**ILUSTRÍSSIMA SENHORA PRESIDENTE DA COMISSÃO PERMANENTE DE LICITAÇÕES (“COPEL”) DA PREFEITURA MUNICIPAL DE SANTA CRUZ DAS PALMEIRAS - ESTADO DE SÃO PAULO**

**Ref: Concorrência Pública n.º 01/2022  
Processo n.º 60/2022**

## **CONTRARRAZÕES**

#### **IV – DO MÉRITO DAS CONTRARRAZÕES - DAS RAZÕES PARA NÃO REDUÇÃO DAS NOTAS ATRIBUÍDAS AO CONSÓRCIO SANO**

Figura 575 – Localização dos interceptores a adequar e a implantar no município de Santa Cruz das Palmeiras

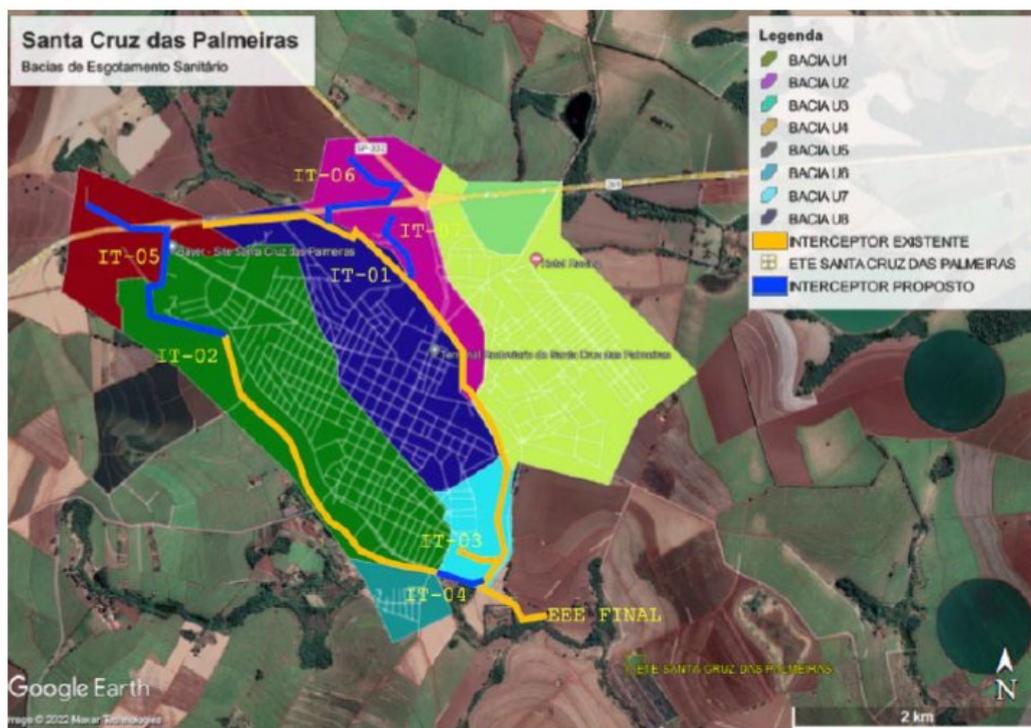
Além disso, alega o Consórcio Saneamento Brasil, que a Recorrida não teria identificado *“o problema de subdimensionamento do interceptor 2, em trecho crítico, da forma como os critérios de dimensionamento podem identificar”*.

Além disso, no que diz respeito à equivocada afirmação de que a proposta técnica da Recorrida não teria contemplado o problema de subdimensionamento do interceptor 2, que seria um trecho crítico, esclarece-se que, o item em questão requer a solicitação a apresentação dos critérios de dimensionamento e não o diagnóstico de subdimensionamento do Interceptor 2.

Não obstante isso, salienta-se que a necessidade de adequação do interceptor 2 foi devidamente contemplada no item 2.3.6.2.1, da proposta técnica da Recorrida, merecendo destaque a Figura 575, abaixo replicada, que indica a localização dos interceptores que serão adequados e implantados no Município de Santa Cruz das Palmeiras, na qual fica evidenciado que foi considerada a necessidade de adequação do interceptor em comento (IT-02).

A Figura 575, apresenta a localização dos interceptores a adequar e a implantar no município de Santa Cruz das Palmeiras.
